3/8 电-液比例溢流调速阀 型号更新通知

关于主题所述电-液比例溢流调速阀，此次以提升可靠性为目的而实施产品型号更新，特此通知。

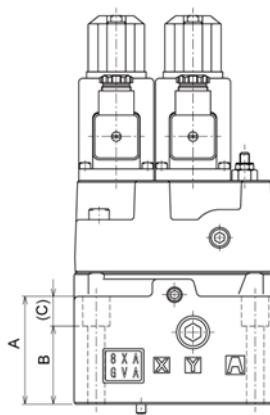
变更阀体的外观形状和材质 (形状详细请参见下图表)。

尺寸	旧设计	新设计
A	59	69
B	48.2	50
(C) [沉孔深度]	10.8	19

安装互换性有。参数、性能以及附属品的安装螺钉 (M10×65L) 无变更。
